VYSVĚTLENÍ ZADÁVACÍ DOKUMENTACE 1

Název: **Generální dodavatel stavby Rekonstrukce poslucháren PrF, Veveří 70, Brno**
Druh veřejné zakázky: Stavební práce
Druh zadávacího řízení: Otevřené řízení
Adresa veřejné zakázky: <https://zakazky.muni.cz/vz00005524>

Název: **Masarykova univerzita**
Sídlo: Žerotínovo nám. 617/9, 601 77 Brno
IČ: 00216224
Zastoupen: Mgr. Martou Valešovou, MBA, kvestorkou

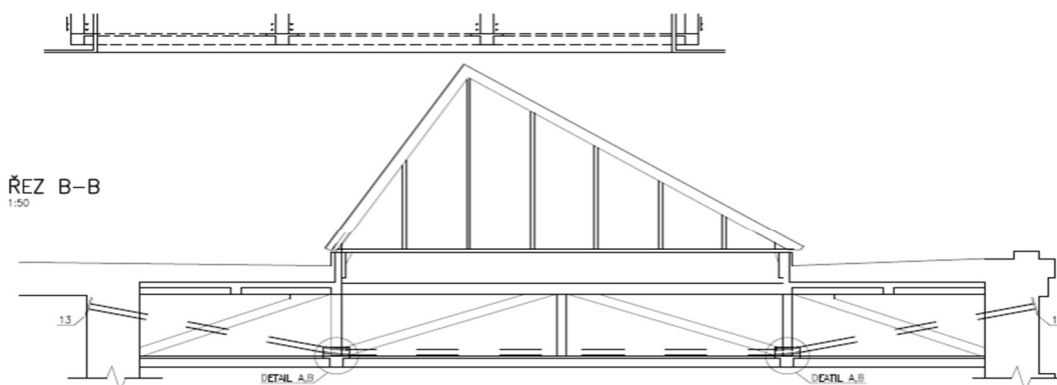
Dotaz č. 6:

Žádáme o doplnění rozsahu pro položku č. 146 „D + M protipožárních ucpávek - viz PBR“ který nelze z projektu PBR určit.

ad 6. Byl upraven VV. Požární ucpávky – 170 ks.
